Achtung! Ab sofort gilt ein neuer Anschlussplan !

Alter Anschlussplan:

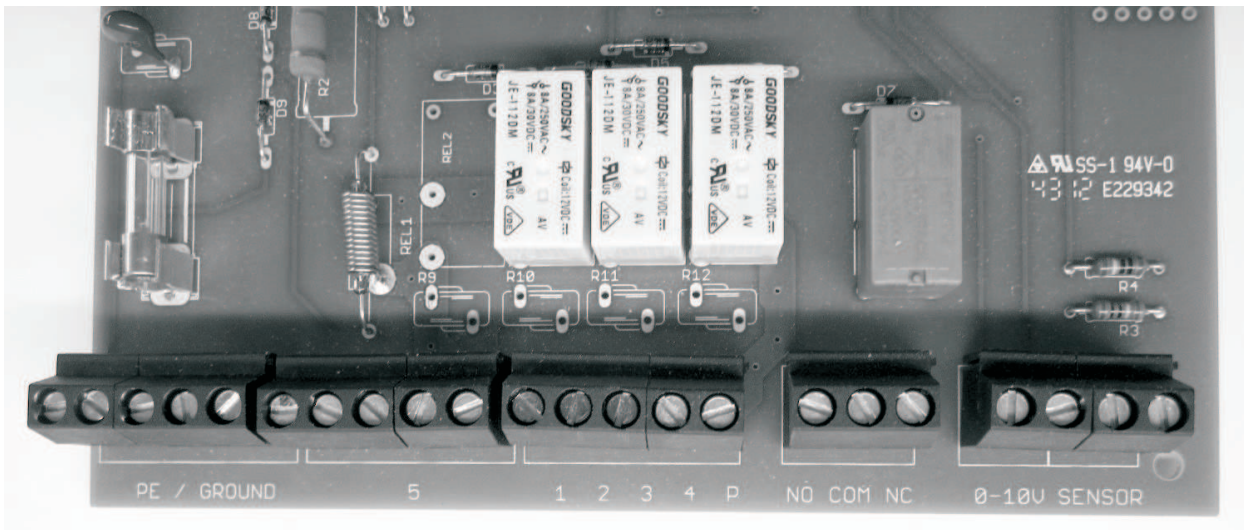
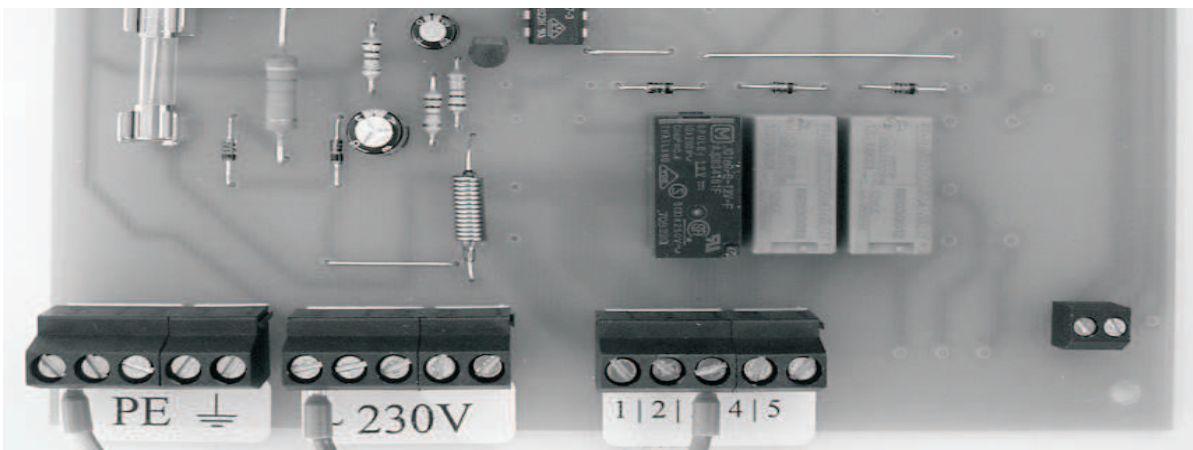
- 1 = Pumpe**
- 2 = L- Leiter**
- 3 = Zusatzpumpe**
- 4 = Filterspülventil**
- 5 = Umschaltventil**

- 1 = Pumpe**
- 2 = Zusatzpumpe**
- 3 = Filterspülventil**
- 4 = Umschaltventil**
- P = L- Leiter**
